COMUNICADO N° 06
LICITACIÓN PÚBLICA INTERNACIONAL N° 001-2025-EGESUR
CONTRATACIÓN DE OBRAS CIVILES, SUMINISTRO E INSTALACIÓN DE
EQUIPOS DE LAS CENTRALES HIDROELÉCTRICAS MOQUEGUA 1 Y 3

LOTE 2 DE CONSULTAS O ACLARACIONES FORMULADAS A LOS DOCUMENTOS DE LICITACION

En el Volumen III de los documentos de licitación, correspondientes a los planos
FI-CHM1-300-MT-0056-1, TUBERIA DE RIEGO - PLANTA - KM 0+000 AL KM 1+000
FI-CHM1-300-MT-0057-1, TUBERIA DE RIEGO - PLANTA - KM 1+000 AL KM 2+308
FI-CHM1-300-CO-0014-1, TUBERIA DE RIEGO - HIDRANTE Y SECCION TIPICA

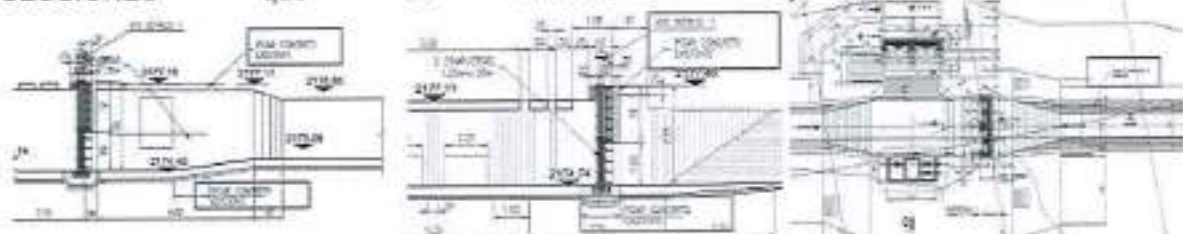
Solicitamos especificar en qué partida o ítem del presupuesto deben ser considerados los metrados y cantidades de trabajo correspondientes a hidrantes, tuberías y demás elementos que están representados en los planos de diseño para tuberías de riego, que no se reflejan en la Lista de Cantidades proporcionada por el contratante.
